Fattoria Solare del Principe

Elaborato Descrittivo Integrazioni

Doc. No. M_1.01_MAS_IN_0

Rev. 1 – Luglio 2023

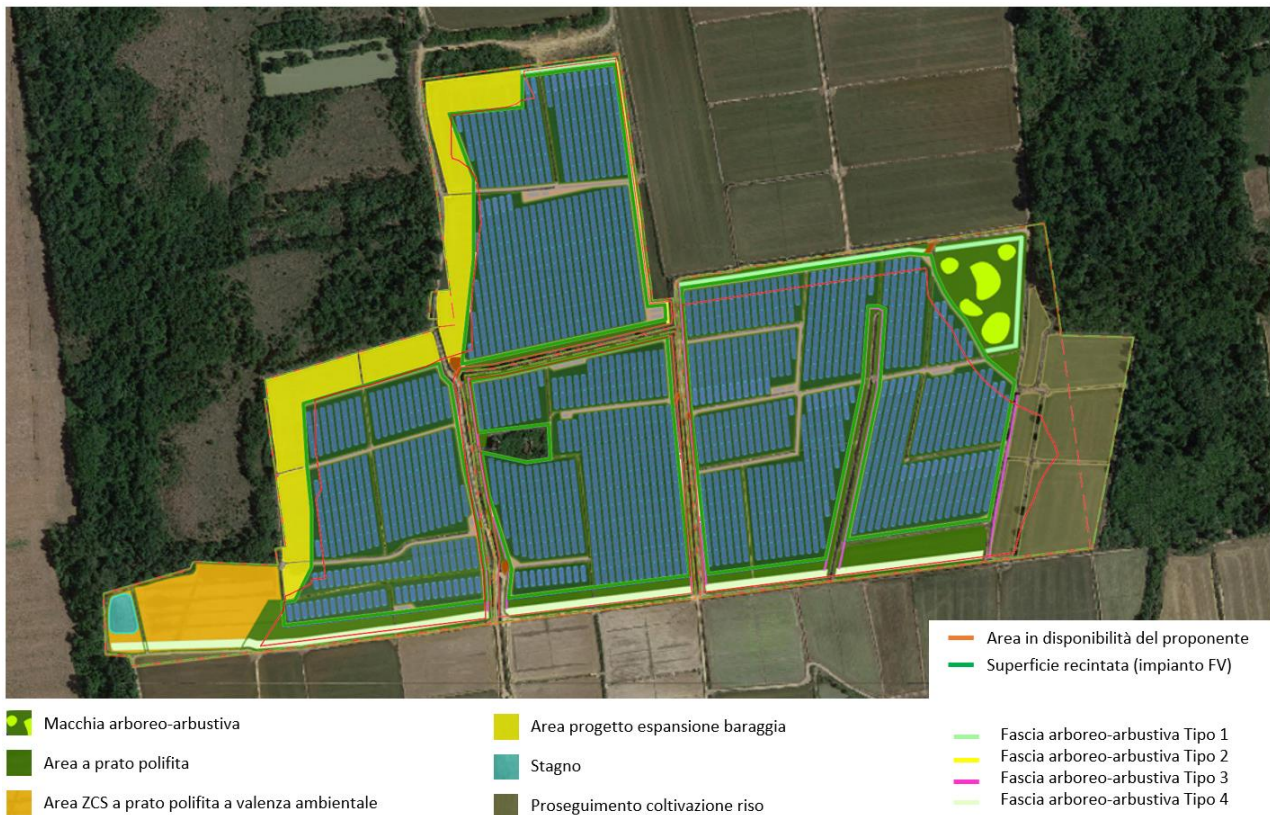
Gli approfondimenti svolti per rispondere alle richieste ricevute, dettagliatamente riportati nei capitoli successivi, opportunamente sviluppati negli elaborati e rappresentati nelle tavole di progetto, hanno consentito di elaborare un nuovo layout, rappresentato in

Figura 1 in cui sono state completamente riprogettate le opere di mitigazione e compensazione previste e l'ingombro della componente fotovoltaica è stato razionalizzato al fine di:

- rendere l'intervento maggiormente coerente con la trama agraria esistente (camere di risaia),
- eliminare le interferenze evidenziate dagli enti (con particolare riferimento ai canali irrigui);
- migliorare l'inserimento dell'intervento in termini paesaggisti, in particolare con riferimento al cannocchiale visivo dalla SP 317 e alla SP 315 classificata dal PPR come percorso panoramico.
- prevedere opere di mitigazione e compensazione atte a garantire un inserimento ambientale virtuoso e l'incremento dei corridoi ecologici;
- contribuire all'aumento della biodiversità e garantire la prevenzione della diffusione di organismi nocivi.

Figura 2: Confronto tra vecchio (sinistra) e nuovo (destra) layout, in bianco sono evidenziati gli arginelli per i quali si prevede la rimozione nei due casi, la linea arancione evidenzia invece la superficie recintata, che nel nuovo layout è stata ridotta di più di 3,5 ha.

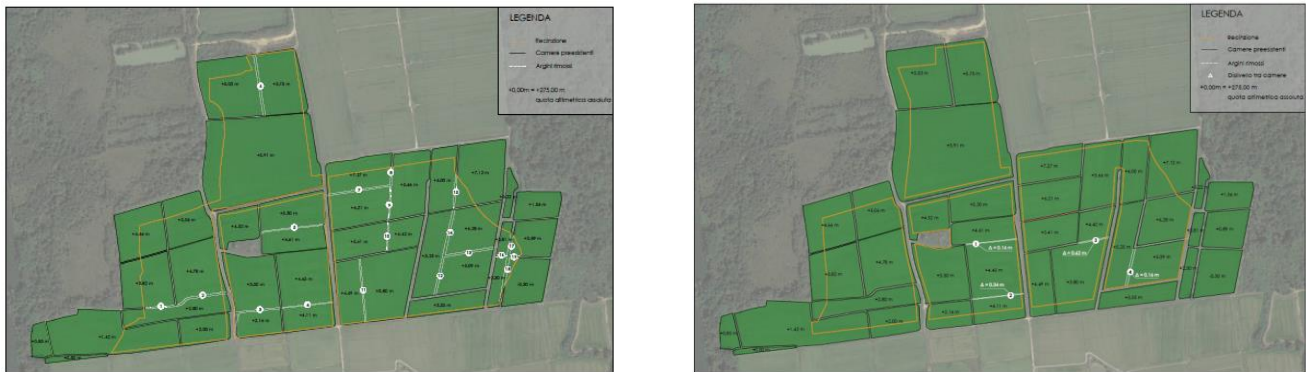
- Dall'elaborato "M_3.5.1_MAS_DO_1 – Planimetria di progetto – Layout su ortofoto" non risulta chiaro se l'impianto in progetto tenga completamente in considerazione il preesistente mosaico di risaia. In particolare, tenendo conto della numerazione delle camere di risaia rappresentate nella Figura 13 "Individuazione delle camere di risaia nel sito di Masserano" del documento M_12_1_MAS_AS_0 "Relazione agronomica" i tracker sembrano valicare i bordi tra le camere di risaia numero 7/8, 6/8, 13/14, 15/17, 16/18, 19/20/22, 21/23, 29/30 e 34/35/36. La posa dei tracker dovrà essere effettuata senza intaccare la conformazione delle camere da risaia al fine di garantire il ritorno delle attività agricole a seguito della dismissione degli impianti.

- i tracker sembrano valicare i bordi tra le camere di risaia numero 7/8, 6/8, 13/14, 15/17, 16/18, 19/20/22, 21/23, 29/30 e 34/35/36. La posa dei tracker dovrà essere effettuata senza intaccare la conformazione delle camere da risaia al fine di garantire il ritorno delle attività agricole a seguito della dismissione degli impianti.

- ✓ Nel nuovo layout, sono stati mantenuti 25 campi, rispetto ai 18 della prima versione rispettando inoltre quasi totalmente gli argini delle camere, è stata mantenuta la divisione in un numero di campi maggiore. Rispetto al layout precedente si prevede l'eliminazione di soli 4 arginelli (contro i 19 del progetto presentato in prima istanza), eleggendo solo quelli tra i quali è presente un dislivello minimo (massimo 62 cm). Per tali argini si garantisce e il ripristino in fase di dismissione e ripristino dei luoghi.

- ✓ Le recinzioni sono state progettate in modo da avere un minimo numero di cambi di direzione ai fini di una più semplice cantierizzazione e di un'immagine complessiva più regolare, seguendo il più possibile gli allineamenti con i confini delle camere presenti.
- ✓ Si sottolinea inoltre come la riprogettazione proposta consente di ridurre l'ingombro della componente fotovoltaica di più di 3,5 ha, passando da un'area recintata di 34,19 ha a 30,56 ha.
